Zlepšení kvality vod horního povodí řeky Moravy - II. fáze

změnový list č.		Datum předložení	4. 12. 2015
Ev.č.	ZL-181-S-Z-SO 3.002	Datum schválení	7. 12. 2015
Objednatel	Vodohospodářská zařízení Šumperk, a.s., Jílová 6, 787 01 Šumperk		
Správce stavby	Sdružení API-VRV, vedoucí partner API spol. s r.o., Palackého 12, 150 56 Praha 5		
Zhotovitel	IMOS Brno, a.s., Olomoucká 174, 627 00 Brno		
Změnový list předkládá:	zhotovitel		
Charakter změny:	Práce neobsažené v ZDS xx)		Oprava položek dle skutečnosti
Stavba / objekt / úsek:	3. Město Zábřeh / SO 3.002 - LOKALITA UL. U DRÁHY		
<u>Specifikace změny:</u> Po provedení výkopových prací odpovědný geolog zhotovitele na základě jeho rozboru konstatoval, že vytěžený materiál není vhodný pro zpětný zásyp. Následně provedené stavebně-geologické šetření potvrdilo odlišné geotechnické parametry zemín oproti IG předpokladům v zadávací dokumentaci. Geolog zhotovitele zakazuje použít nevhodný materiál z rýhy pro zpětný zásyp a místo něj nařizuje použít vhodný materiál dle TP 146. Rovněž bude provedena sanace podloží ŠD frakcí 32-63 s drenážním potrubím. Jedná se o část stoky 02.1 a stoku 02.2-2.

Iniciační dopis - ID-181-S-Z-SO 3.002 - Sanace podlo

Sanace podloží a výměna zásypového materiálu na stoce 02.1

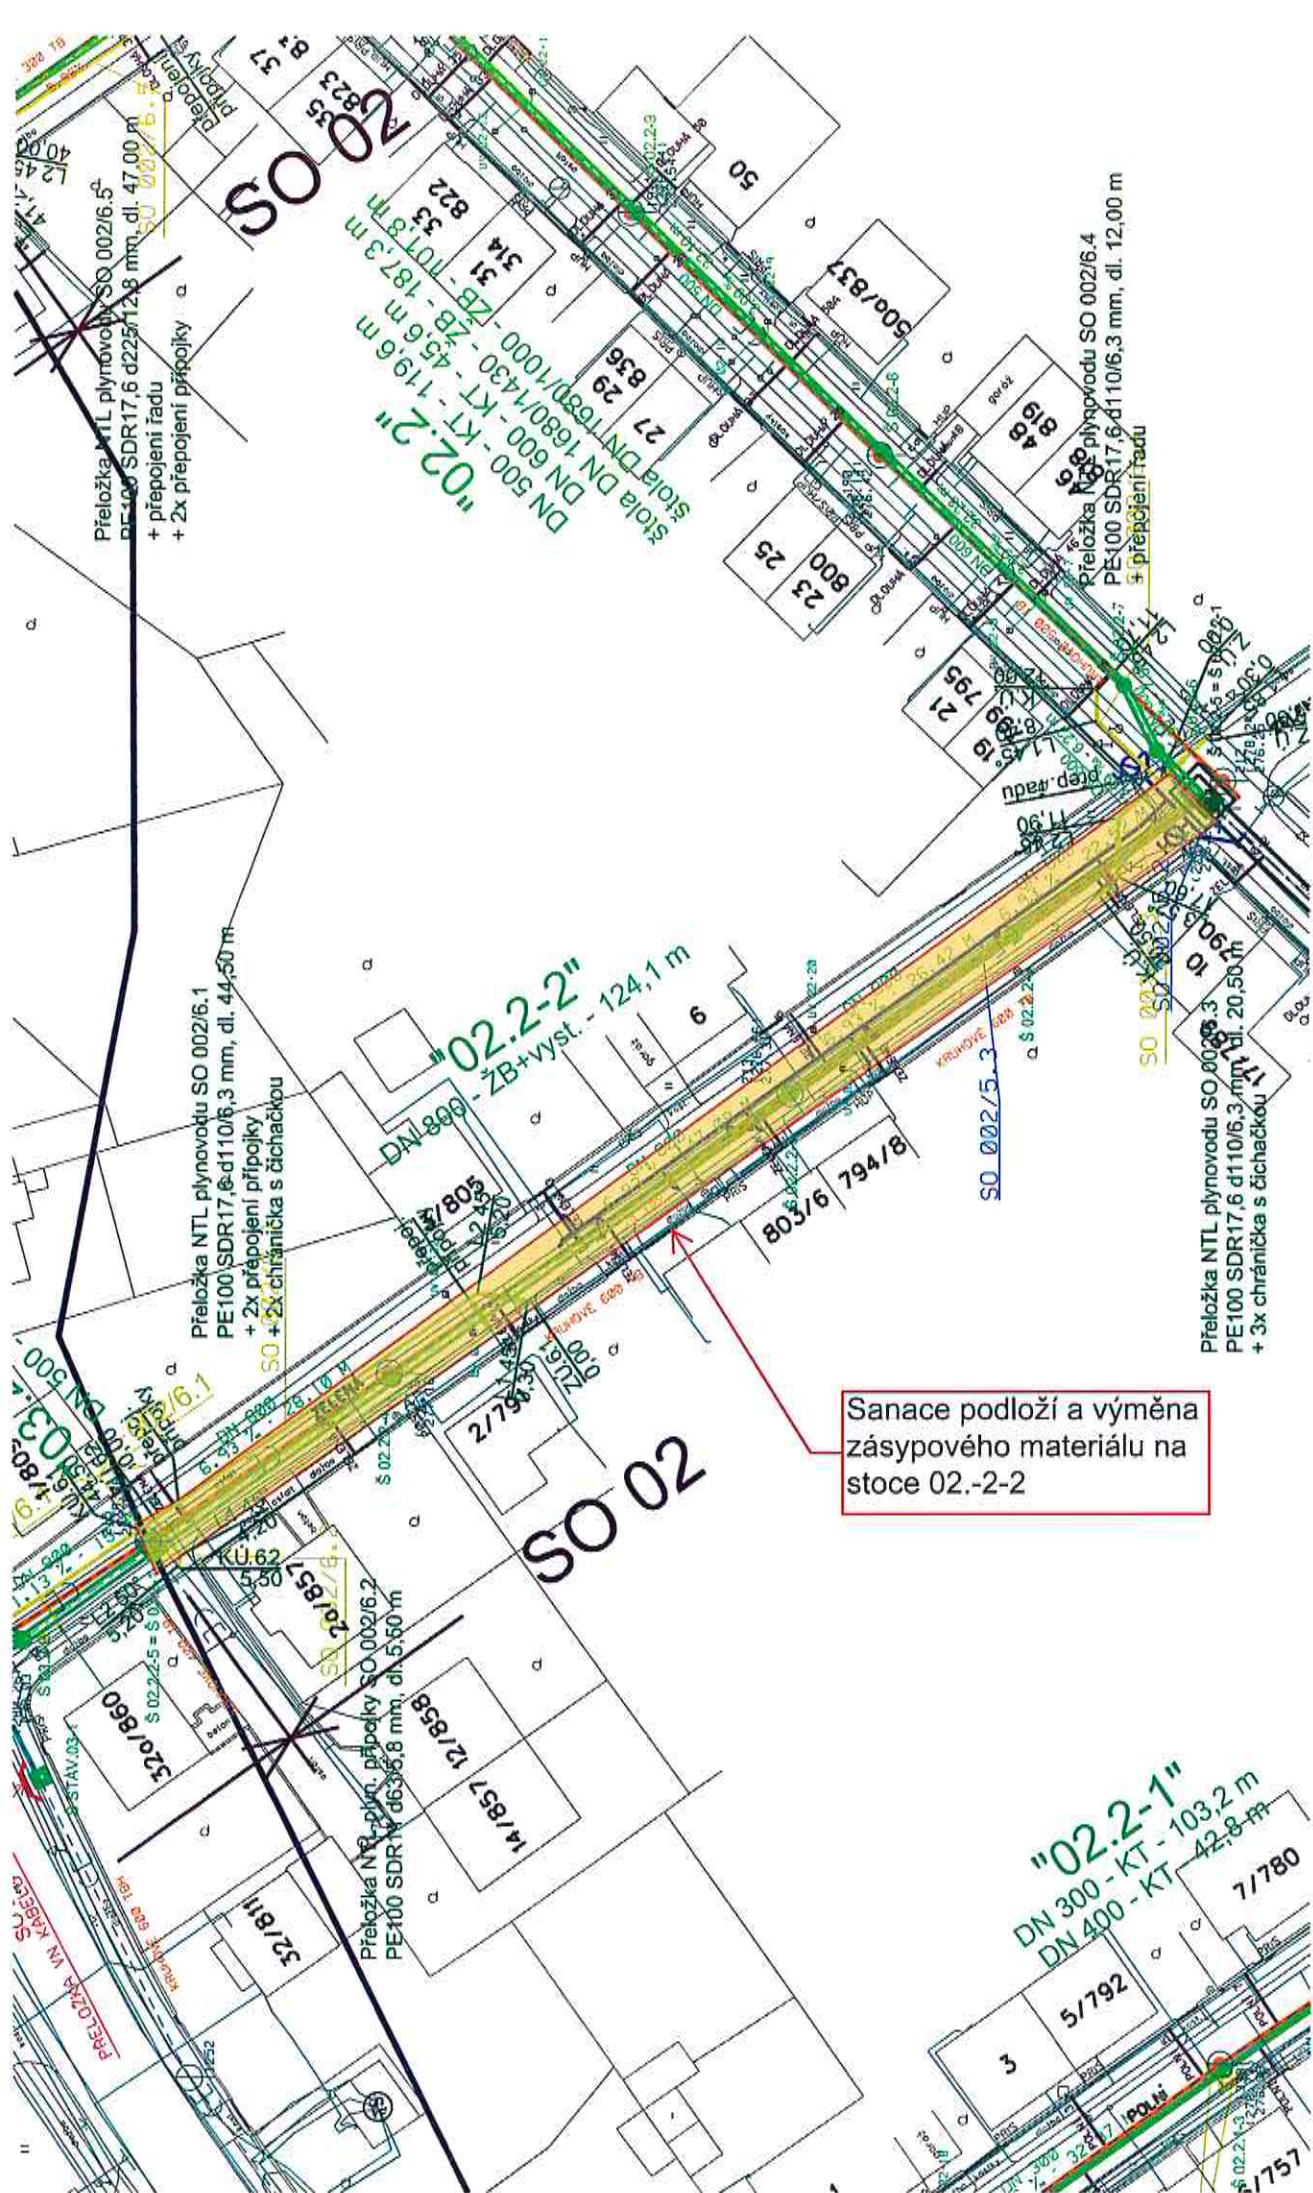
Při provádění výkopových prací bylo zjištěno, že výkopek je zvodnělý, hlinito-písčitý až písčitý a je tedy nevhodný pro zpětné zásypy.
Jedná se o část stoky 02.1 a stoku 02.2-2.

Provést sanaci dna do hloubky 0,4 m drceným kamenivem fr. 32-63 s drenážním potrubím a vyměnit nevhodný materiál pro zpětný zásyp nakupovaným vhodným materiálem dle TP 146.
